% **SERVICE INFORMATION NO. SI36-013/1**  
% **SUPERSEDES SERVICE INFORMATION NO. SI36-013**

HK 36                    all    serial numbers with  
                                 Rotax engines

ATA code: 71-00  
Power plant

## INSPECTION OR REPLACEMENT OF THE ROCKER ARMS AND VALVE PUSH-RODS FOR ROTAX® ENGINE TYPE 912 AND 914 (SERIES)

**Bild 4** Detail X

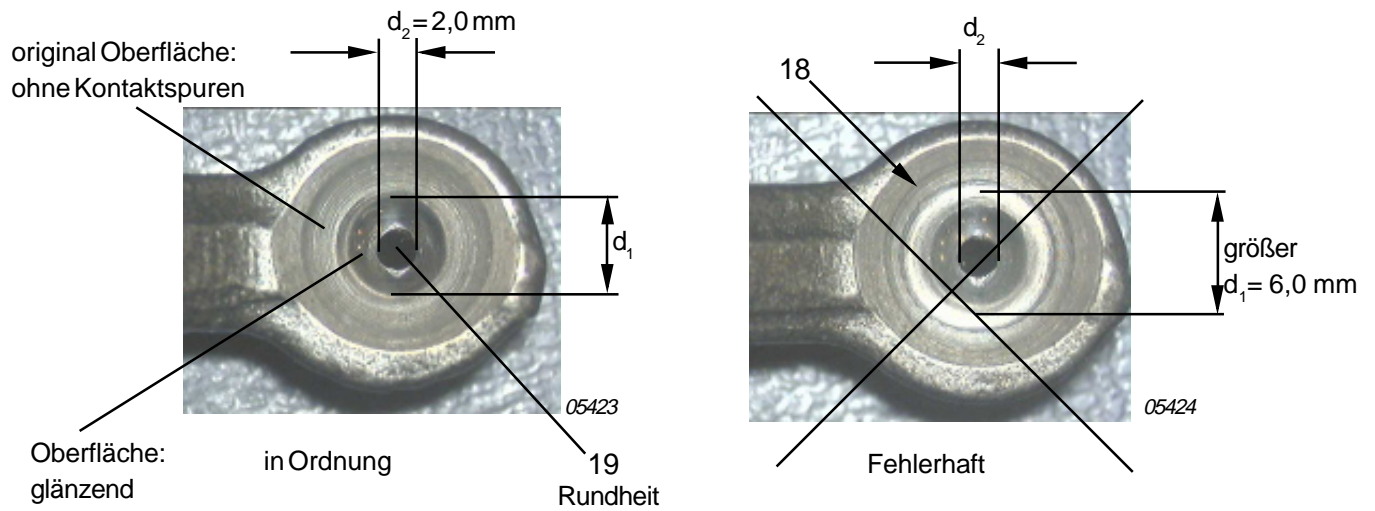
◆ **HINWEIS:** Detaillierte visuelle Kontrolle speziell im Bereich der Kugelpfanne vom Kipphebel. Siehe dazu Bild 4.

- Die Kugelpfanne (18) des Kipphebels ist zu kontrollieren. Verschleißstellen an den Kipphebeln sind sowohl geometrische Veränderungen der Kugelform als auch glatt geriebene Flächen in der Kugelpfanne welche hell glänzen. Sollte der Motor länger als einen Monat nicht gelaufen sein, kann der glänzende Teil auch wieder matt sein. Dabei darf der Durchmesser der geriebenen Lauffläche, gemessen längs zur Kipphebelachse, einen Wert von  $d_1=6,0$  mm nicht überschreiten. Die Schmierbohrung (19)  $d_2=2,0$  mm ist hinsichtlich Rundheit zu kontrollieren, dabei muß die Rundheitstoleranz innerhalb von 0,2 mm liegen. Jede Tendenz zu einem Langloch ist nicht zulässig.

- Wenn eines dieser Kriterien zutrifft ist der jeweilige Kipphebel **und** die zugehörige Stoßstange zu tauschen.

**fig. 3**  
05122

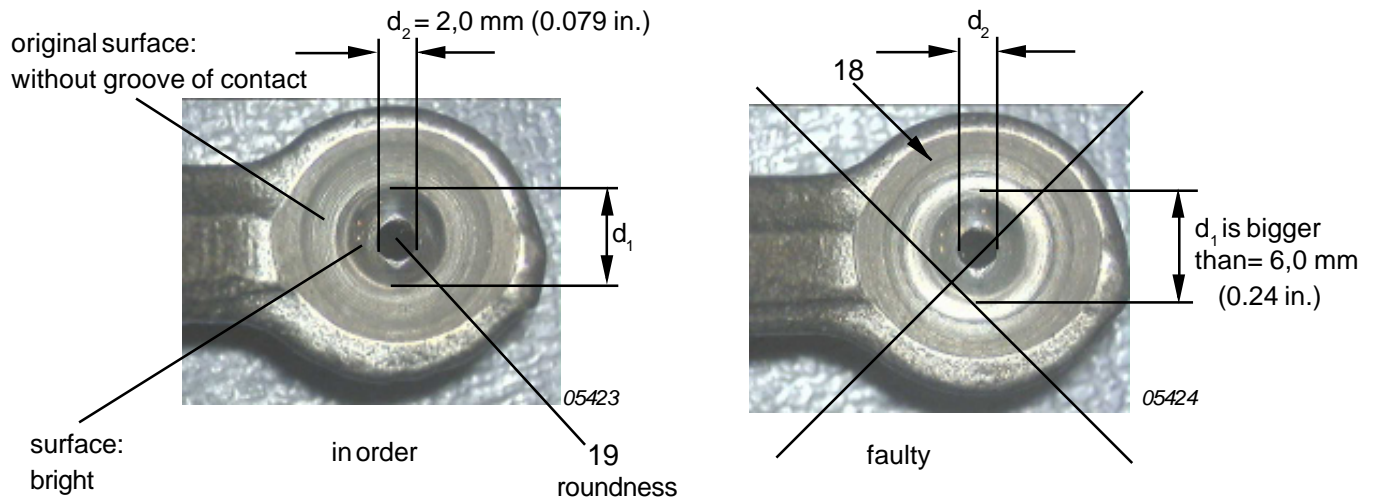
(see fig. 3 and 4)

- Visually inspect all rocker arms and push-rods for damage or wear and tear. You may reuse the parts, provided that the accomplishment of the instructions of rocker arms and push-rod did not substantiate damages or traces of wear.

**fig. 4** **Detail X**

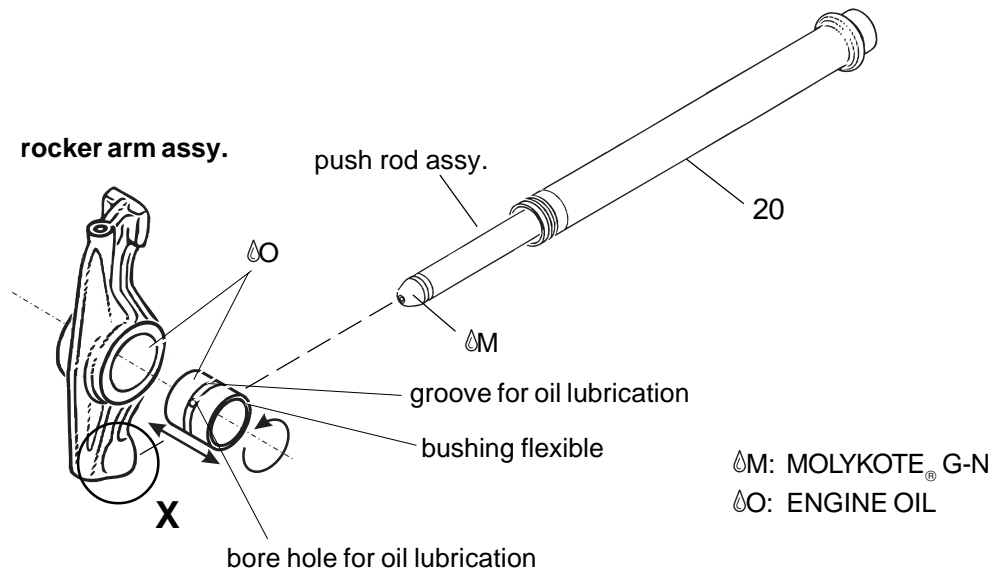
◆ **NOTE:** Detailed visual inspection particularly in the rocker arm ball joint (female) area.  
See fig. 4.

- Inspect rocker arm ball joint (female) (18). Traces of wear on the rocker arms are noticeable by geometric changes of the spherical form and smoothed areas in the ball joint shine brightly. Should the engine not have been running for more than one month, then the shining part may become dull again. The diameter of the smoothed running surface, measured by a sliding caliper (or equivalent) along the rocker arm axis, shall not exceed a value of  $d_1=6,0$  mm (0.24 in.). Inspect lubricating bore (19)  $d_2= 2,0$  mm (0.079 in.) for roundness. The roundness tolerance must lie within 0,2 mm (0.0079 in.). Any tendency towards an oblong hole is not permissible.

- Should one of these criteria be encountered, replace the appropriate rocker arm **and** its associated push-rod.
